INFORME DE HITO DE CONTROL
N° 1827-2025-CG/GRPU-SCC

FASE DE EJECUCIÓN DEL PROYECTO DE INVERSIÓN
PÚBLICA “MEJORAMIENTO DEL CAMINO VECINAL EMP.
PE-34H (QUILCAPUNCO) - SANTA ROSA DE UYUNI - SAN
FRANCISCO - TARUCANI - PEÑÓN NEGRO – EN LOS
DISTRITOS DE PUTINA Y QUILCAPUNCU DE LA PROVINCIA
DE SAN ANTONIO DE PUTINA - DEPARTAMENTO DE PUNO”
CON CUI 2464626

HITO DE CONTROL N° 1
ELABORACIÓN DE ESTUDIO DEFINITIVO

Imagen n.º 3
Detalle de los 2 tramos considerados en el proyecto de inversión pública

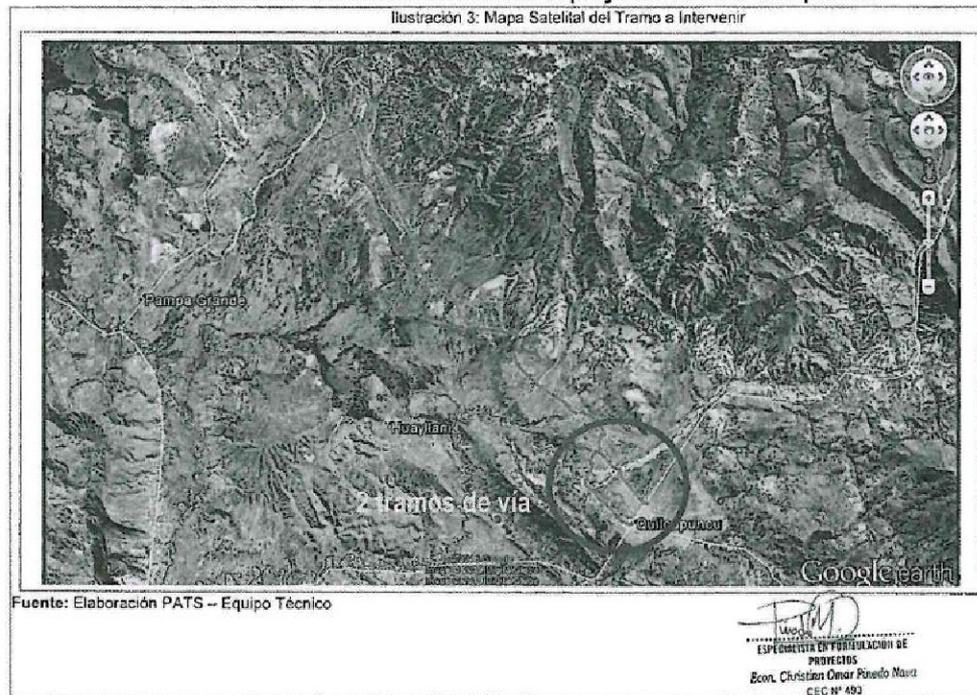
También, en el Resumen Ejecutivo, en la página 25 del archivo "ficha técnica 1" del proyecto de inversión pública, se detalla la "Ilustración 3: Mapa satelital del tramo a intervenir", en la cual se vuelve a advertir el detalle del camino vecinal, y se puede corroborar que, en uno de los 2 extremos, la vía considera 2 tramos conforme se puede apreciar a continuación:

Imagen n.º 5

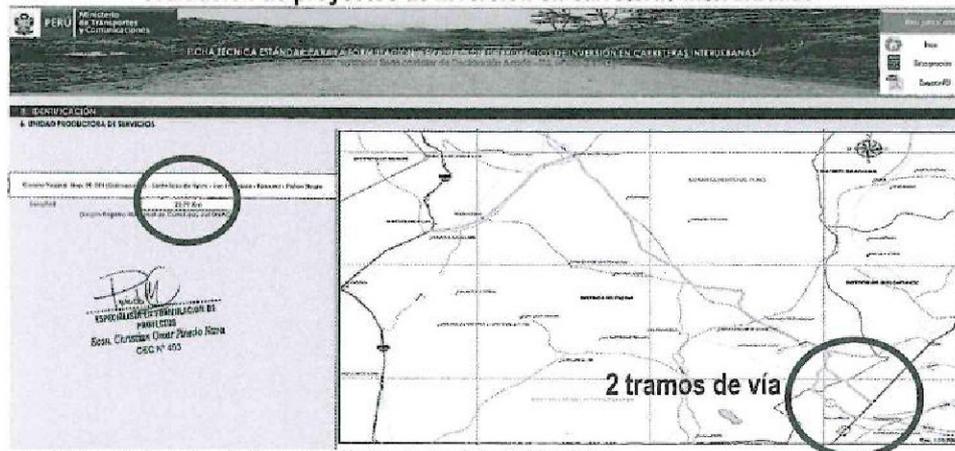
De manera similar, en las páginas 65 al 91 del archivo "ficha tecnica 1", se adjunta la "Ficha Técnica Estándar para formulación y evaluación de proyectos de inversión en carreteras interurbanas" suscrito por Christian Omar Pinedo Nava, especialista en Formulación de Proyectos y por Daniel Chavez Cabrera, responsable de la Unidad Formuladora de la Gerencia de Intervenciones Especiales de Provías Descentralizado, en la cual se advierte que se consideró como meta del proyecto de inversión pública **una longitud de 22,79 kilómetros, y que el camino vecinal contiene 2 tramos** conforme se puede apreciar en la siguiente imagen:

Cabe resaltar que, de la revisión al Formato n.º 07-A Registro del Proyecto de Inversión, Ficha Técnica Estándar para formulación y evaluación de proyectos de inversión en carreteras interurbanas, Resumen ejecutivo, Estudio de tráfico, Informe Socio Ambiental, Metrados y Presupuestos, Planos y demás documentos, se considera para el proyecto de inversión pública la intervención de un camino vecinal con 2 tramos.

Imagen n.° 7

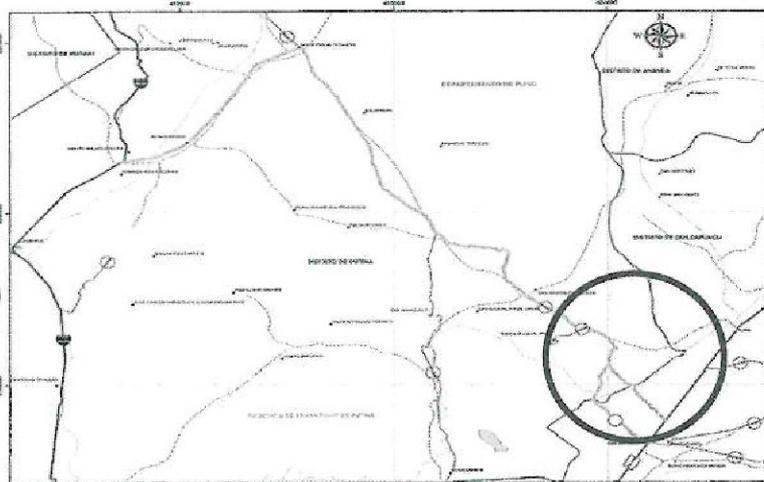
De la imagen precedente, se muestra que los "Términos de Referencia", establecieron como progresiva final el kilómetro 22+79; vale decir, que consideró como meta 22,79 kilómetros de vía; asimismo, en la imagen se muestra que el camino vecinal contiene 2 tramos conforme está establecido en el proyecto de inversión pública declarado viable; cabe resaltar que, en el ítem 3. Objetivos de los "Términos de Referencia" establece lo siguiente:

De la imagen precedente, se advierte que la longitud del camino vecinal es de **solamente 20,66 kilómetros** y que **únicamente considera 1 sólo tramo**; sin embargo, el Formato n.° 07-A Registro del Proyecto de Inversión, Ficha Técnica Estándar para formulación y evaluación de proyectos de inversión en carreteras interurbanas, Resumen ejecutivo, Estudio de tráfico, Informe Socio Ambiental, Metrados y Presupuestos, Planos y demás documentos del proyecto de inversión pública consideraron una **longitud total de 22,79 kilómetros**, y **2 tramos del camino vecinal**, razón por la cual el estudio definitivo (Expediente técnico) **no es compatible con la declaración de viabilidad del proyecto de inversión pública "Mejoramiento del camino vecinal Emp. PE-34H (Quilcapunco) - Santa Rosa de Uyuni - San Francisco - Tarucani - Peñon Negro - en los distritos de Putina y Quilcapunco de la provincia de San Antonio de Putina - departamento de Puno"**.
